核燃料物質使用施設等保安規定の変更認可申請の補正について

## 原子力科学研究所核燃料物質使用施設等保安規定の変更（補正）

国立研究開発法人日本原子力研究開発機構  
原子力科学研究所核燃料物質使用施設等保安規定  
新旧対照表

原子力科学研究所核燃料物質使用施設等保安規定 新旧対照表 (第3編 廃棄物処理場の管理)

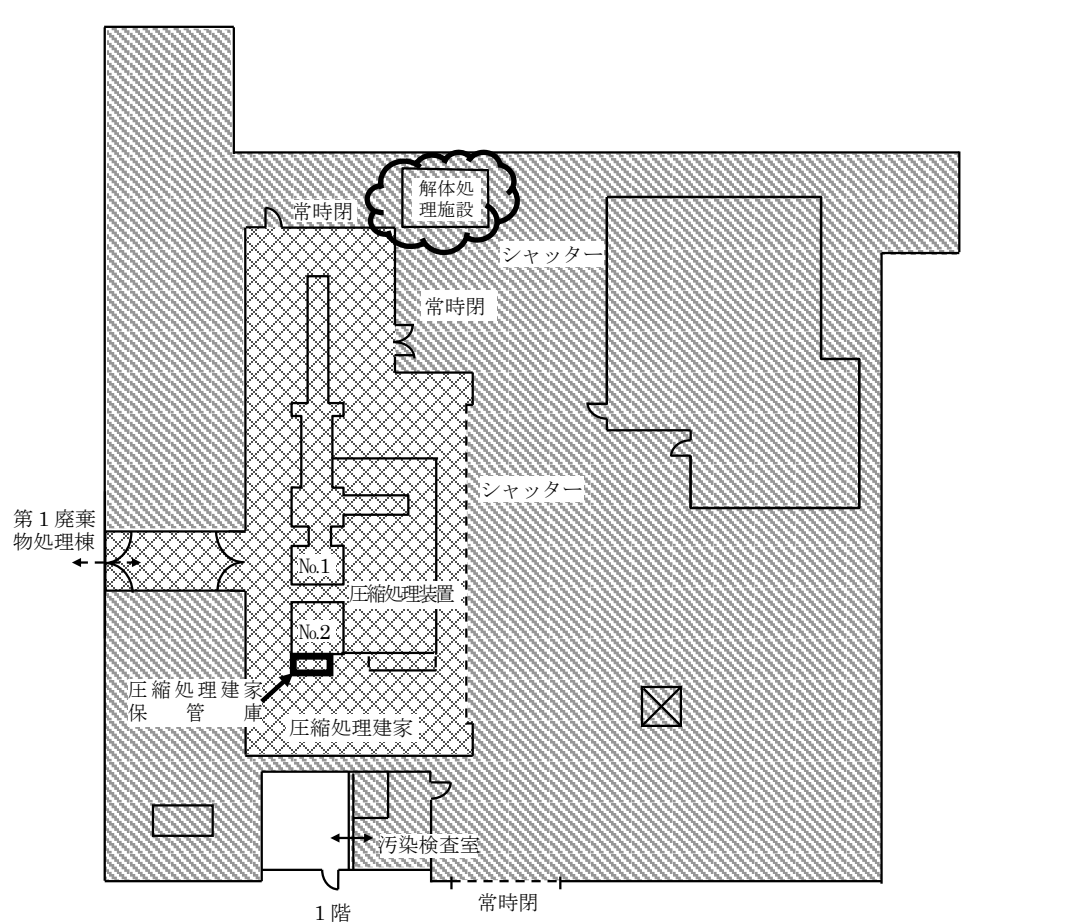
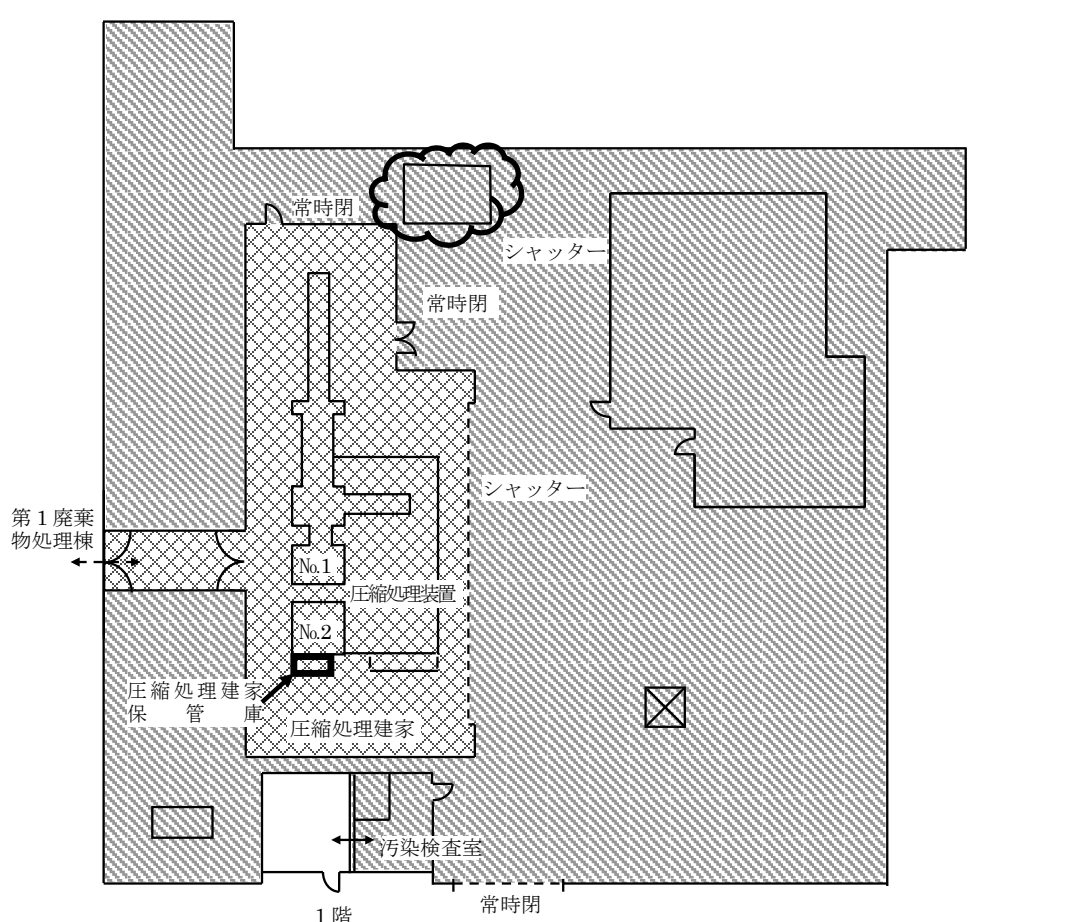
変更前	変更後	備考
<p style="text-align: center;">別図 (その5) 固体廃棄物一時保管棟平面図</p>	<p style="text-align: center;">別図 (その5) 固体廃棄物一時保管棟平面図</p>	<p>☁部：変更</p> <p>固体廃棄物一時保管棟の管理区域（フェンスにより区画）を縮小するとともに、固体廃棄物一時保管棟内の第1種管理区域を第2種管理区域へ変更するため</p> <p style="text-align: center;">別図 (その5) 固体廃棄物一時保管棟平面図</p> <p>室名について、記載の適正化を図るため</p>
